**Verslag huishoudelijke elektrische installatie op laagspanning en zeer lage spanning****Algemeen:**

Referentie: 006-20260925-03	Datum controle: 25/09/2026
Keurder: 006

Eigenaar:	Onbekend	EAN-code:	544144950000139898
Adres installatie:	Looy 72, 2350 - Vosselaar	Nummer teller(s):	1lgz0570523654
		Distributienetbeheerder installatie:	Fluvius
Datum uitvoering installatie: ☐ Vóór 01/10/1981 ☒ Tussen 01/10/1981 en 01/06/2020 ☐ Vanaf 01/06/2020			
Type: ☒ Wooneenheid ☐ Niet-huishoudelijk ☐ PV ☐ Batterij ☐ Laadpaal

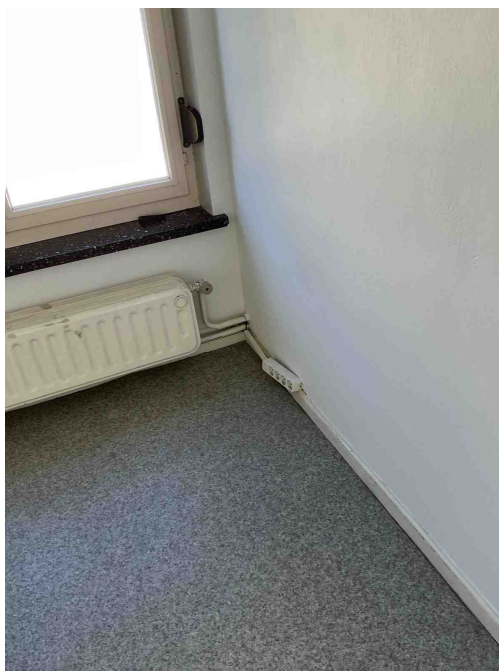
T21 - Het elektrisch materieel is niet geplaatst volgens de voorschriften van de fabrikant/ regels van goed vakmanschap . (Boek 1: 1.4.1.3)

Opmerking: O.a. lamp slaapkamer1, aftakking slaapkamer 1, verdeelstekker vast opgesteld in slaapkamer 1 en 2

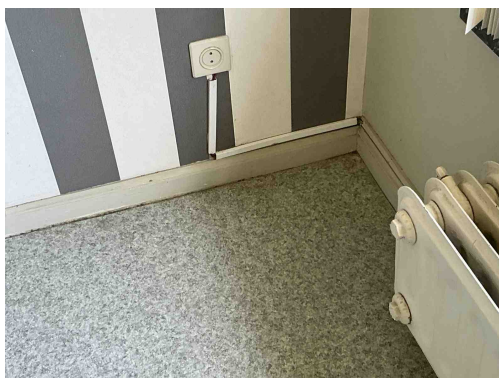
T21 - Het elektrisch materieel is niet geplaatst volgens de voorschriften van de fabrikant/ regels van goed vakmanschap . (Boek 1: 1.4.1.3)

Opmerking: O.a. lamp slaapkamer1, aftakking slaapkamer 1, verdeelstekker vast opgesteld in slaapkamer 1 en 2

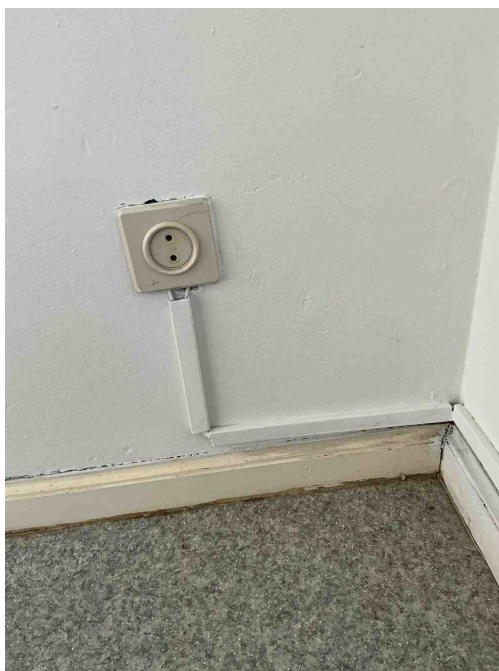
T21 - Het elektrisch materieel is niet geplaatst volgens de voorschriften van de fabrikant/ regels van goed vakmanschap . (Boek 1: 1.4.1.3)

Opmerking: O.a. lamp slaapkamer1, aftakking slaapkamer 1, verdeelstekker vast opgesteld in slaapkamer 1 en 2

C21 - Het gebruik van geleiders van het type VOB, zonder bijkomende afscherming is niet toegestaan (Boek 1: 5.2.9.6).

Opmerking: O.a. kelder, slaapkamer 1 , slaapkamer 2

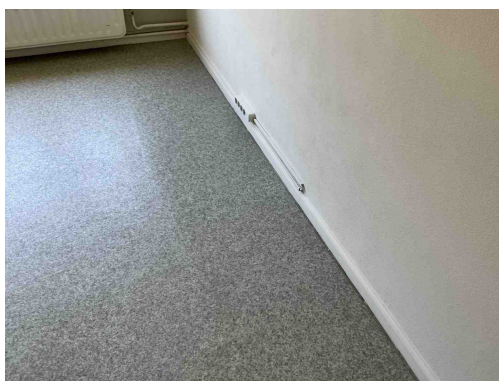
T21 - Het elektrisch materieel is niet geplaatst volgens de voorschriften van de fabrikant/ regels van goed vakmanschap . (Boek 1: 1.4.1.3)

Opmerking: O.a. lamp slaapkamer1, aftakking slaapkamer 1, verdeelstekker vast opgesteld in slaapkamer 1 en 2

C21 - Het gebruik van geleiders van het type VOB, zonder bijkomende afscherming is niet toegestaan (Boek 1: 5.2.9.6).

Opmerking: O.a. kelder, slaapkamer 1 , slaapkamer 2

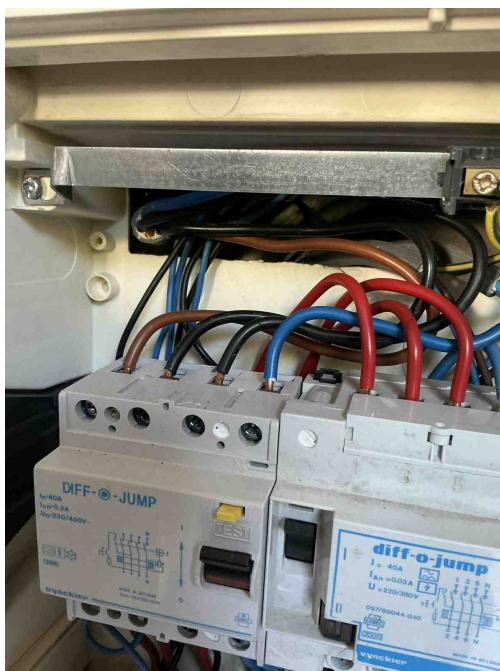
T21 - Het elektrisch materieel is niet geplaatst volgens de voorschriften van de fabrikant/ regels van goed vakmanschap . (Boek 1: 1.4.1.3)

Opmerking: O.a. lamp slaapkamer1, aftakking slaapkamer 1, verdeelstekker vast opgesteld in slaapkamer 1 en 2

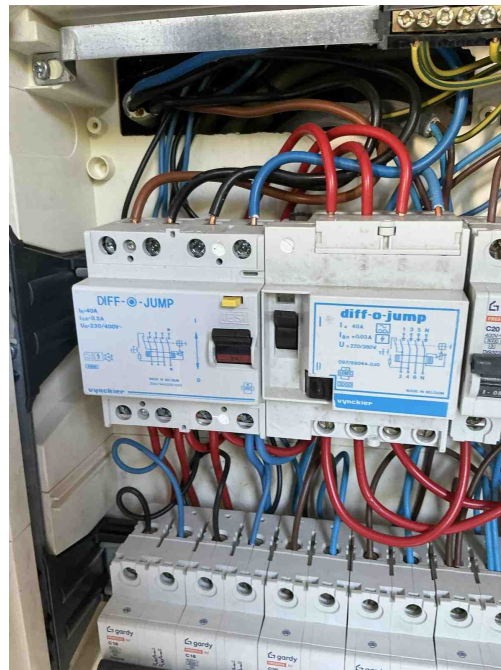
A19 - Er bevindt zich een geel-groene geleider in de meterbord verbinding aan de oorsprong van de installatie en deze is niet beveiligd tegen onrechtstreekse aanraking d.m.v. een differentieelstroominrichting van maximum 300 mA geplaatst in het begin van de elektrische installatie van een residentieel geheel (incl. in de gemeenschappelijke delen) (Boek 1: 1.5, 4.2.4.3, 4.2.4.4+ SYNERGRID C1/107).

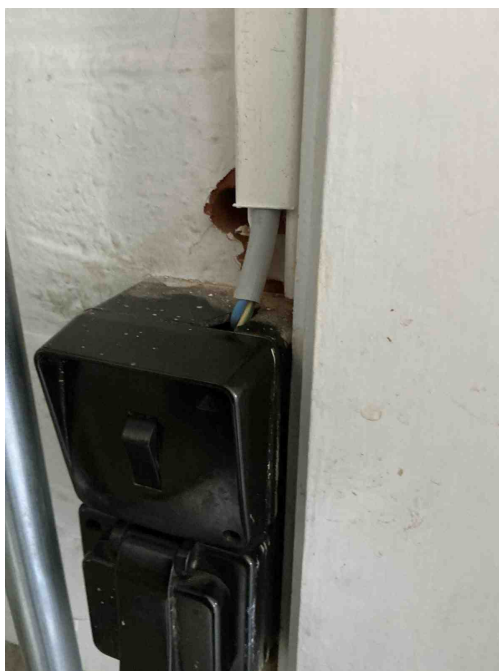
T11 - De contactdozen waarvan de toegekende stroomsterkte maximaal 16A en de toegekende spanning maximaal 250V bedraagt en niet bedoeld zijn voor de voeding van een of meerdere verbruikstoestellen voor een specifiek doel en niet geplaatst zijn in of op schakel- en verdeelborden, beschikken niet of IPXX-D (incl. gemeenschappelijke delen residentieel geheel) (Boek 1: 4.2.2.3/5.3.5.2).

Opmerking: O.a. garage, kelder

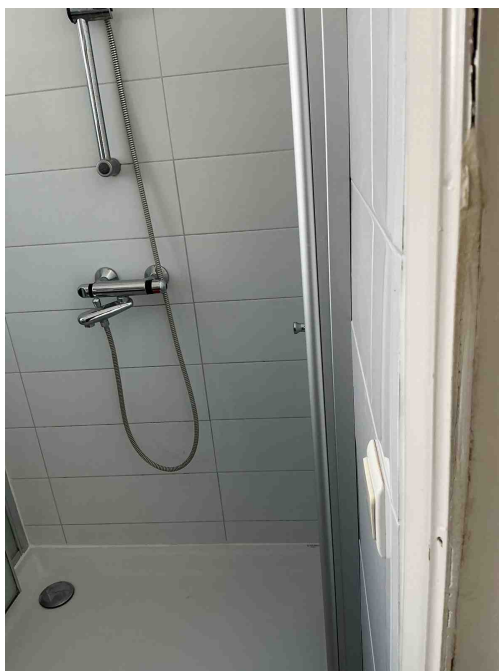
C38 - Het gebruikte kabeltype (snoerkabel) voldoet niet aan de specificaties die van toepassing zijn op voedingsleidingen voor vaste installatie (Boek 1: 1.4.2.1, 5.2.6.2).

Opmerking: O.a. garage

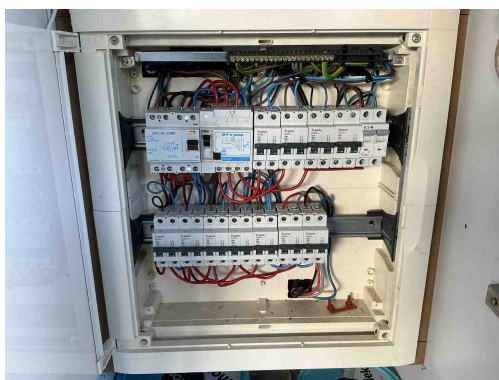
T15 - Een schakelaar op laagspanning mag niet geplaatst worden in volume 1 van de badkamer (Boek 1: 7.1).
